Uwagi do koncepcji projektów dot. zmian organizacji ruchu w rejonie ul. Poznańskiej i Jeżyckiej.

Uwagi szczegółowe

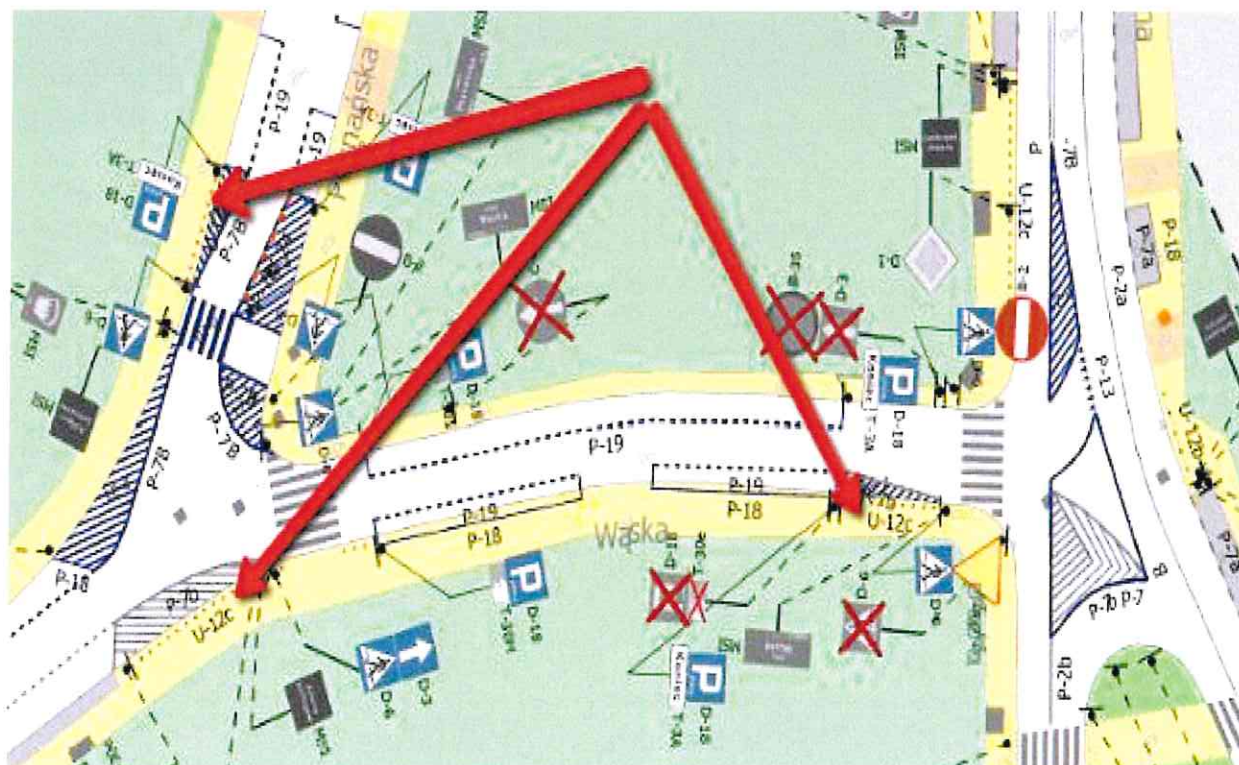
Kontrapas rowerowy należy zacząć przy wschodniej jezdni ul. Kościelnej (wylot z ul. Św. Wawrzyńca), tak aby uzyskać ciągłość z projektowaną ul. Nową Świętego Wawrzyńca. Droga poprzeczna między wschodnią a zachodnią jezdnią ul. Kościelnej ma aż 7 metrów szerokości, więc regulacja szerokości pasa ruchu jest bardzo potrzebna.

Omówienie powyższego zdjęcia i rysunku, zaczynając od prawej strony: 4 metry można przewidzieć na chodnik (docelowo 2 metry na zieleni i 2 metry chodnik), 2 metry na miejsca postojowe (parkowanie w całości na jezdni), 0,5 metra opaski buforowej, 1,5 metra na kontrapas rowerowy, 3 metry na pas ruchu (o ile nie ma sprzeczności z klasą drogi), 2 metry na parkowanie na chodniku oraz 3 metry na chodnik.

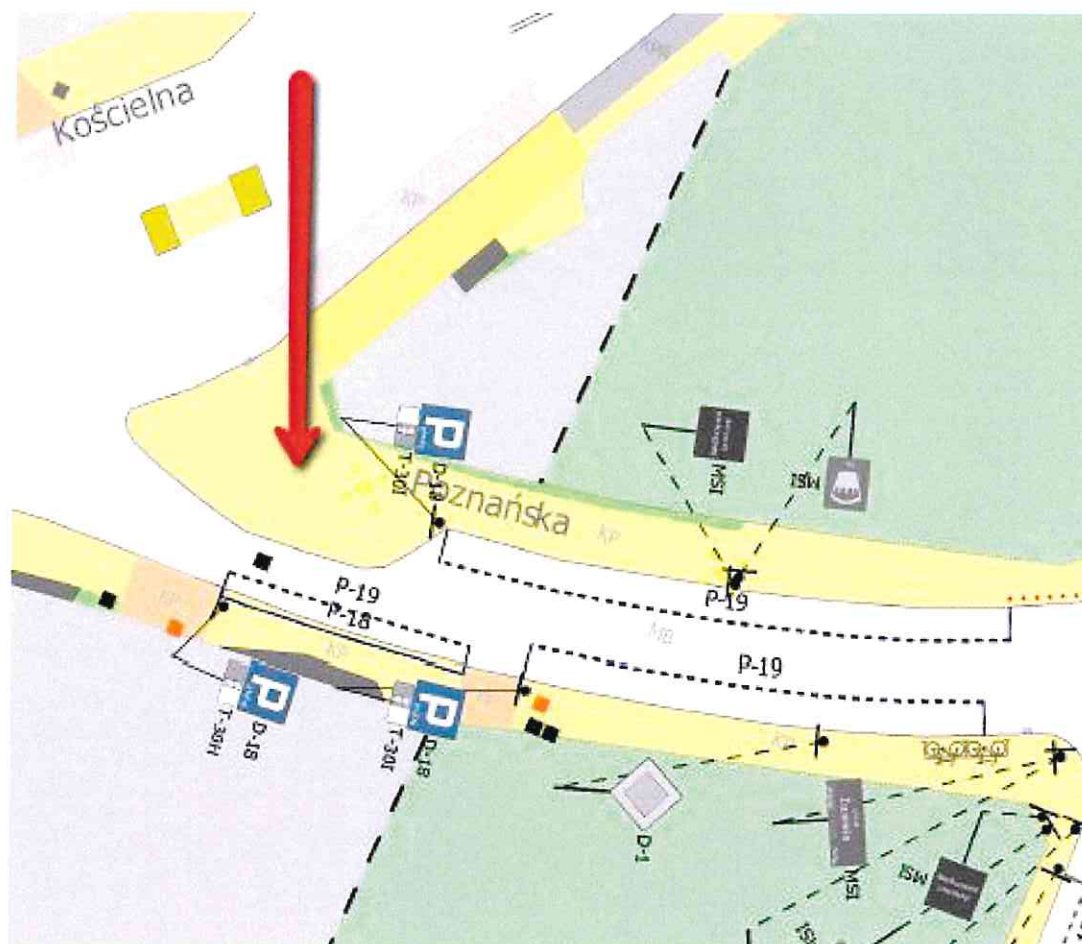
3. Analogicznie do ul. Jeżyckiej, także na ul. Poznańskiej należy wyznaczyć kontrapas rowerowy.
4. Skrzyżowanie Wąska-Kościelna i Poznańska-Wąska. Słupki na chodniku nie zabezpieczą przed parkowaniem na powierzchniach wyłączonych z ruchu. Konieczne jest ustawienie zabezpieczeń jak najbliżej pasa ruchu (najlepiej w linii oddzielającej pas ruchu od powierzchni wyłączonej z ruchu):

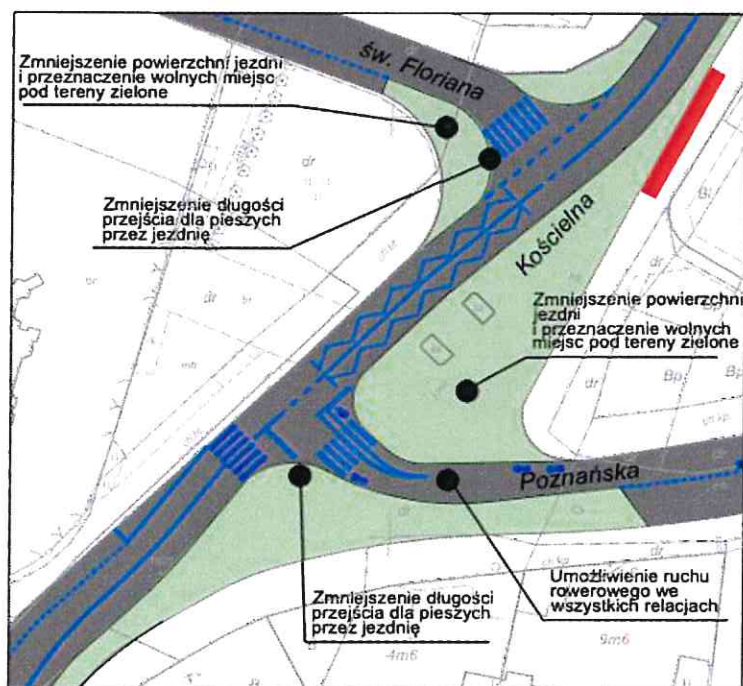
5. Skrzyżowanie Kościelna-Poznańska - luka w strefie płatnego parkowania:

Standardowa sytuacja w tym miejscu to samochody zaparkowane między przejściem dla pieszych a początkiem parkingu:

Konieczne jest uniemożliwienie parkowania poprzez zabezpieczenie tego miejsca słupkami lub wyznaczenie w tym miejscu parkingu w ramach SPP.

Szczegółowa propozycja rozwiązań nr 5 Skrzyżowania Kościelna - Poznańska

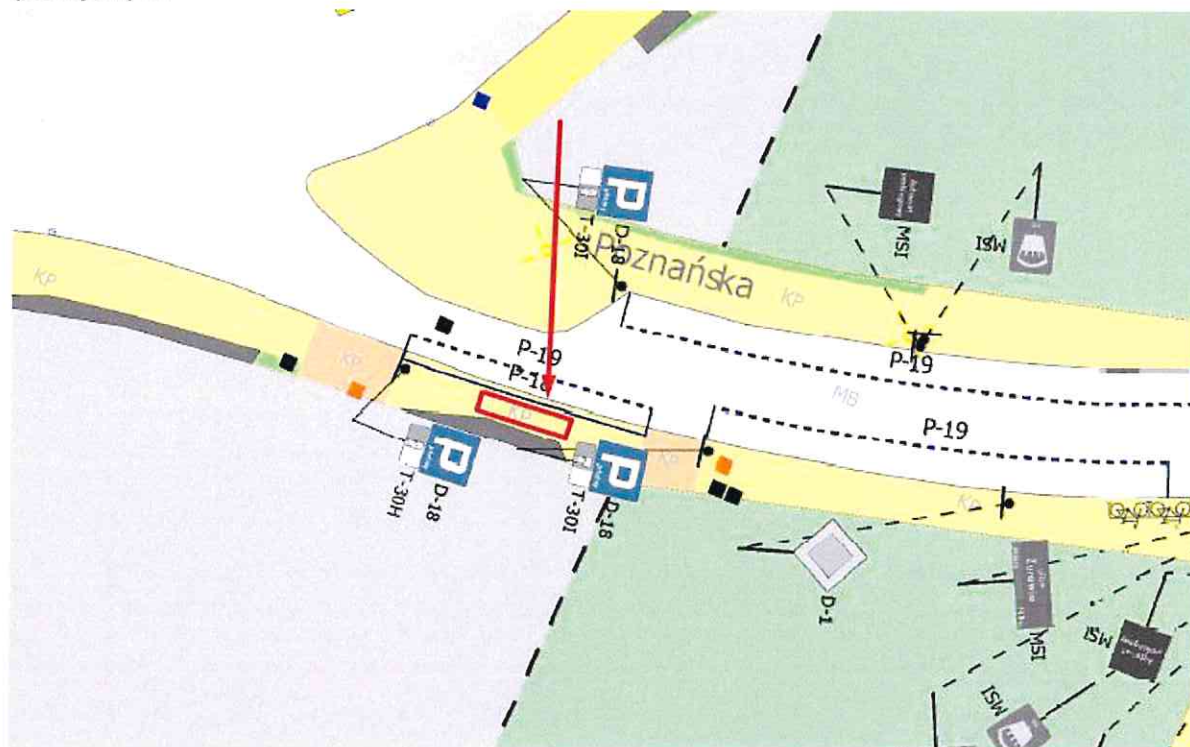
Konieczne jest też wzięcie pod uwagę docelowego zwężenia długości przejścia dla pieszych i wprowadzenia zieleni, zaplanowanego w "Wielowariantowej koncepcji organizacji ruchu dla Osiedla Jeżyce", zgodnie ze schematem z koncepcji:

Powstałe w ten sposób miejsce poza jezdnią, pozwalające w przyszłości na urządzenie zielonego pola, należy w momencie wprowadzania projektu zabezpieczyć przeszkodami takimi jak słupki czy elementy u-kształtne, które uniemożliwią przejazd bądź parkowanie.

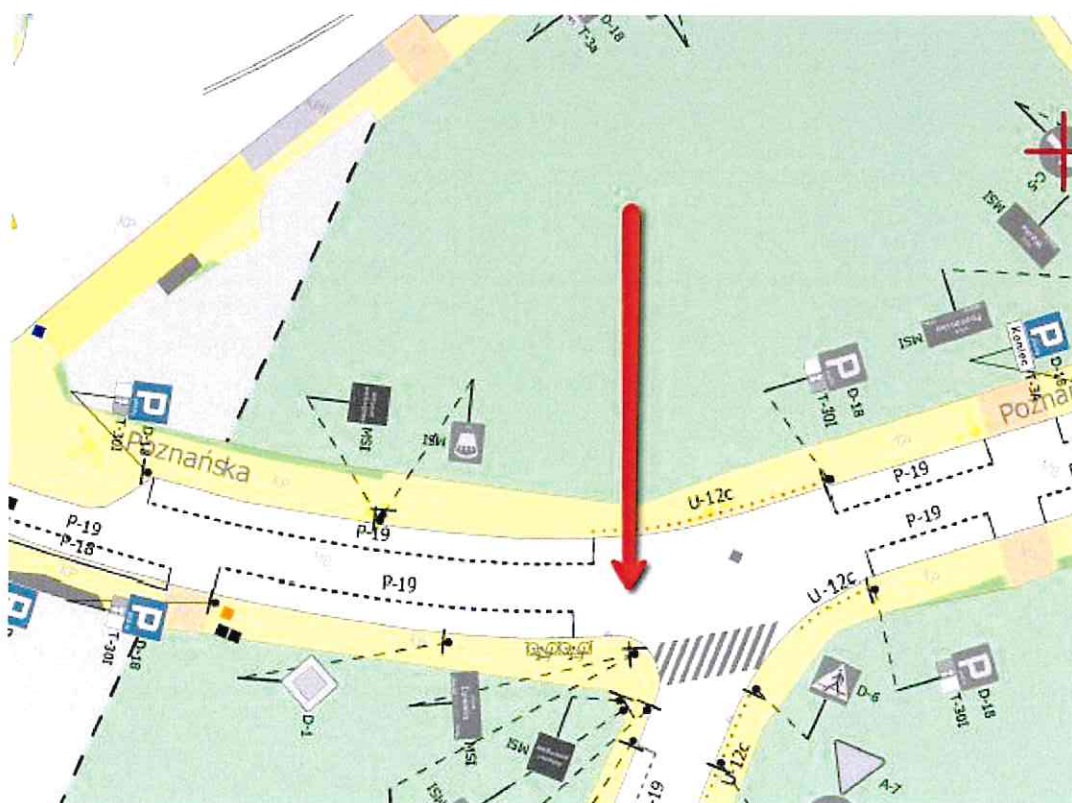
6. Konieczność zapewnienia 2 m szerokości chodnika przy wyznaczaniu miejsc postojowych.

Szczegółowa propozycja rozwiązań nr 20
Skrzyżowanie Poznańska - Żurawia - Wąska

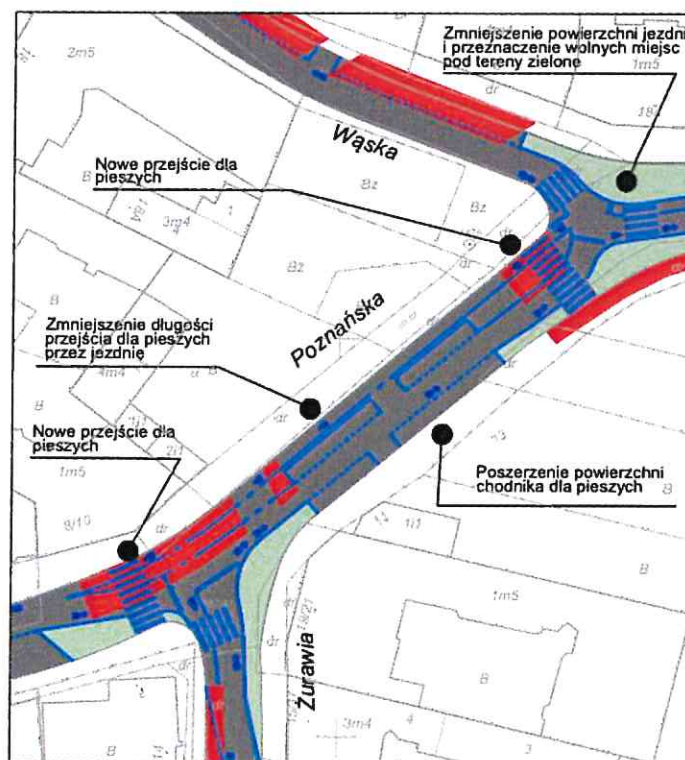
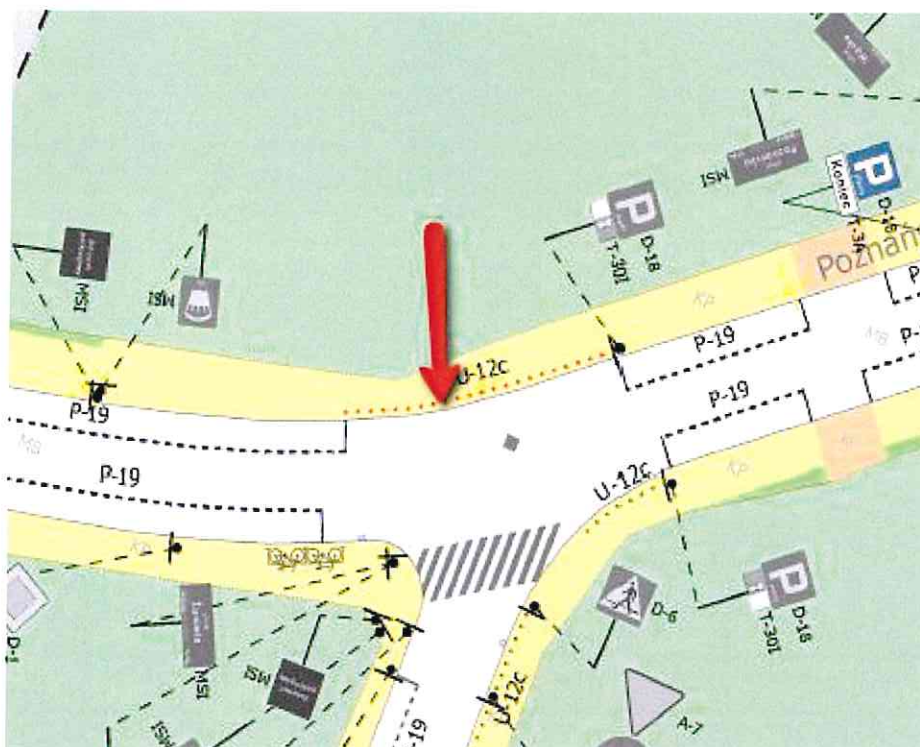
7. Brak przejścia dla pieszych na skrzyżowaniu ul. Poznańskiej i Żurawia:

Jest to miejsce często uczęszczane przez pieszych. Na brak przejścia szczególnie narzekają osoby starsze poruszające się między ul. Kościelną a Rynkiem Jeżyckim i przystankiem tramwajowym na ul. Dąbrowskiego w kierunku centrum. Problem ilustruje też poniższe zdjęcie.

Konieczne jest wprowadzenie rozwiązania przygotowanego w ramach "Wielowariantowej koncepcji...", w tym brakujących przejść dla pieszych na ww. skrzyżowaniu oraz na skrzyżowaniach Poznańska-Wąska i Poznańska-Mylna, zgodnie z poniższym schematem:

Szczegółowa propozycja rozwiązań nr 18 Skrzyżowanie Poznańska - Mylna

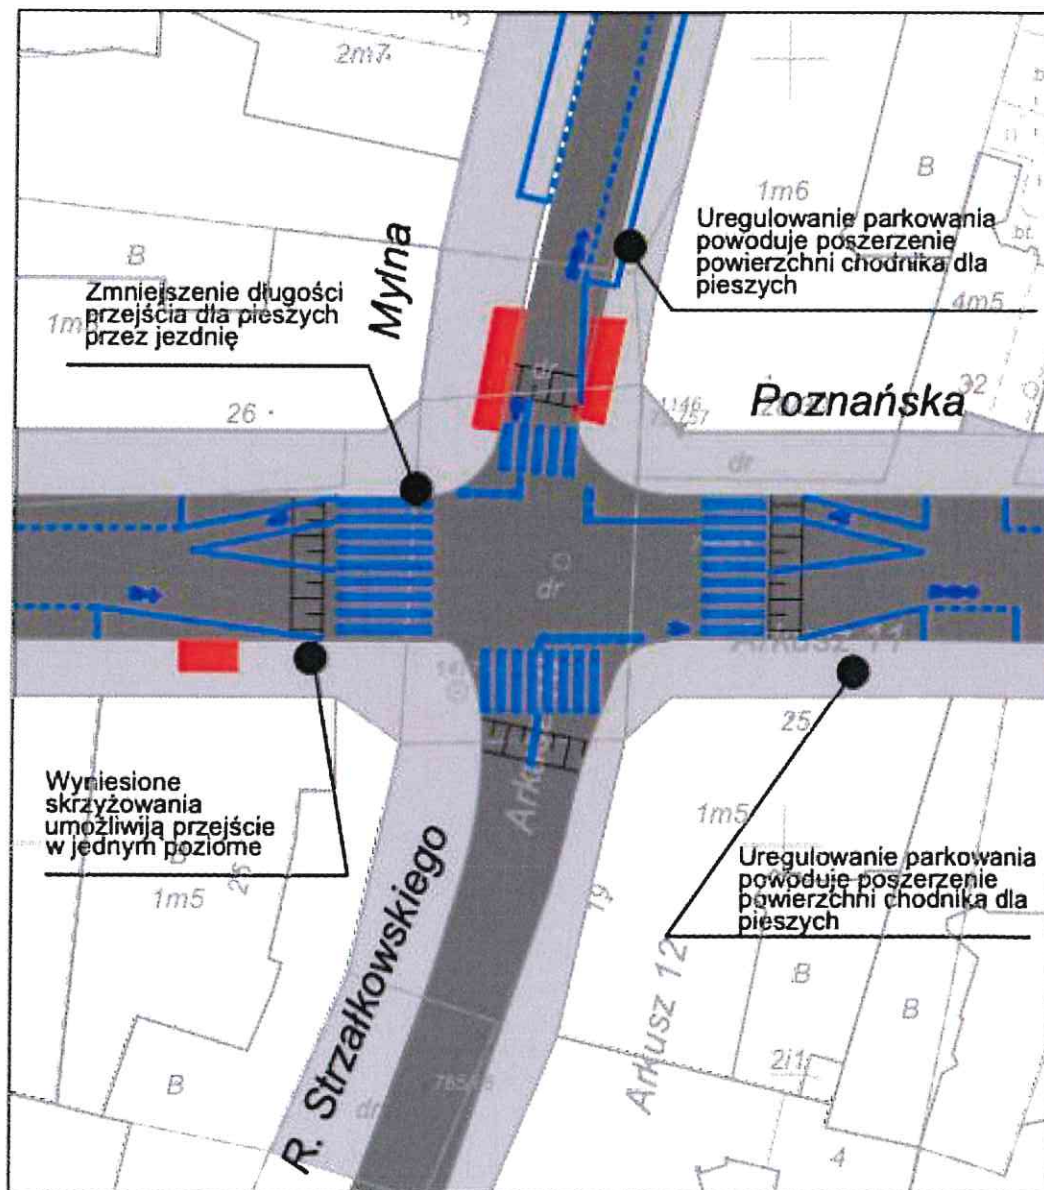
10. Skrzyżowanie Poznańska-Mylna. Konieczność uwzględnienia projektu przygotowanego w toku prac nad "Wielowariantową koncepcją..." i docelowego wyniesienia skrzyżowania lub wyniesionych przejść dla pieszych.

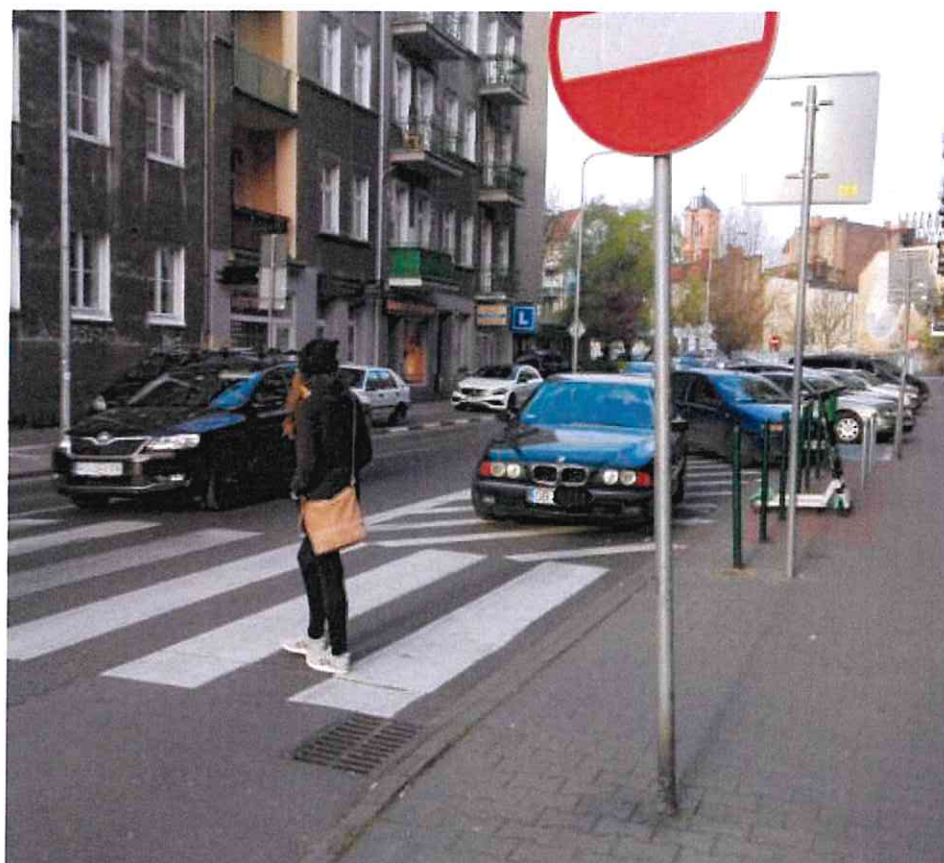
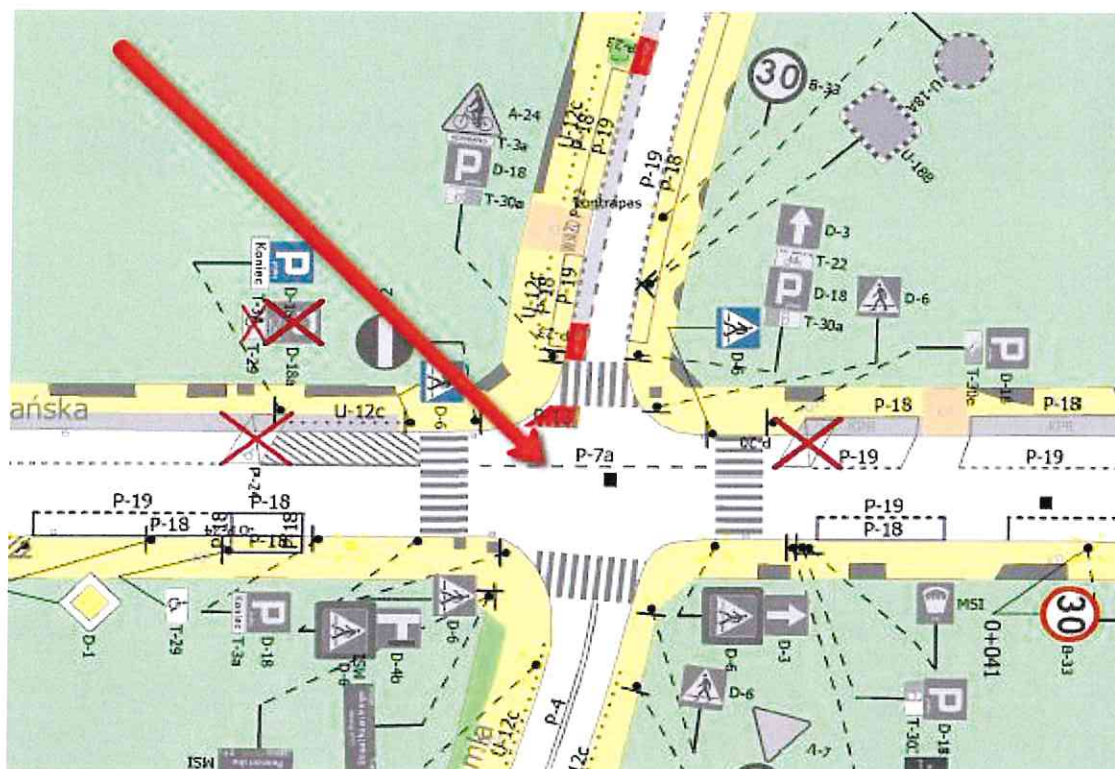
11. Skrzyżowanie Poznańska-Mylna. Konieczne jest zabezpieczenie powierzchni wyłączonych z ruchu przed nielegalnym parkowaniem:

We wskazanym miejscu Miejski Inżynier Ruchu przychylił się do wygradzenia obszaru np. tablicami U-24, a przedstawiony projekt tego nie uwzględnia.

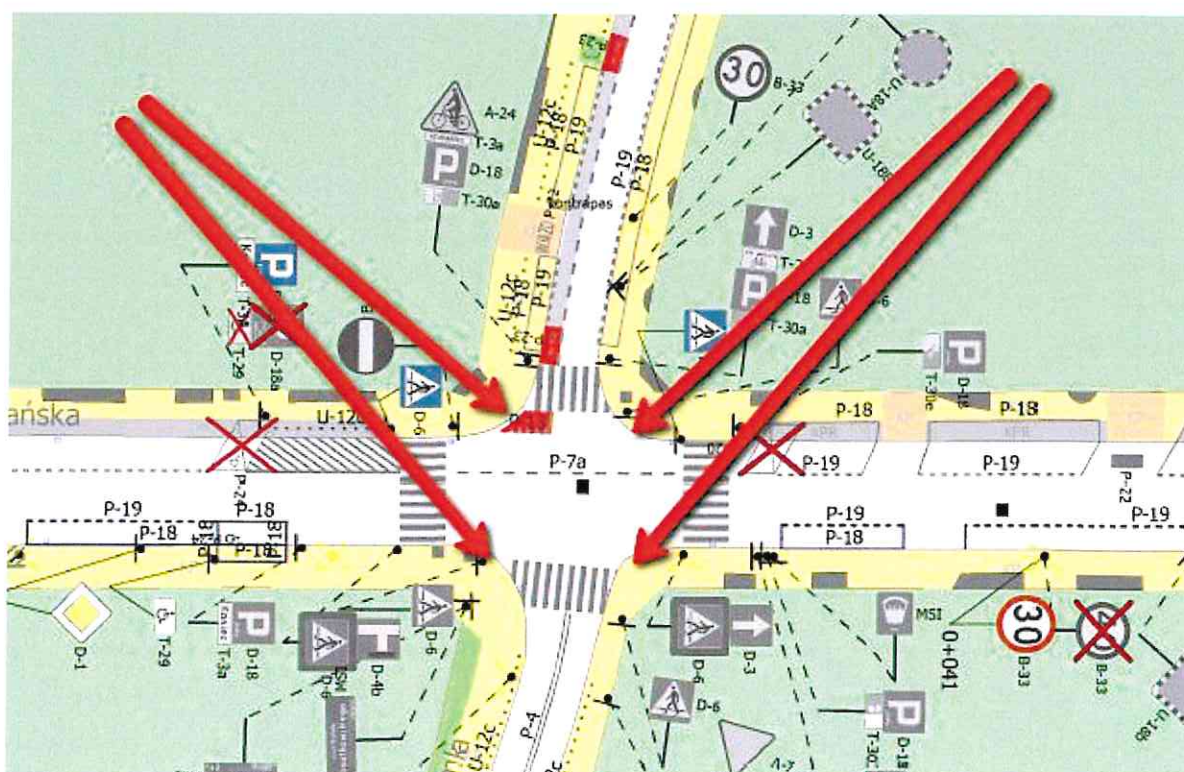
12. Skrzyżowanie Poznańska-Mylna. Konieczne jest zabezpieczenie skrótu z Poznańskiej w Mylną przed nadmiernym ścinaniem zakrętu przez kierowców, co stwarza niebezpieczeństwo dla rowerzystów wyjeżdżających z ul. Mylnej. Wylot kontrapasa z Mylnej w Poznańską powinien być dalej na południe i z wysepką ograniczającą ścinanie zakrętu przez auta skręcające w lewo - w Mylną.
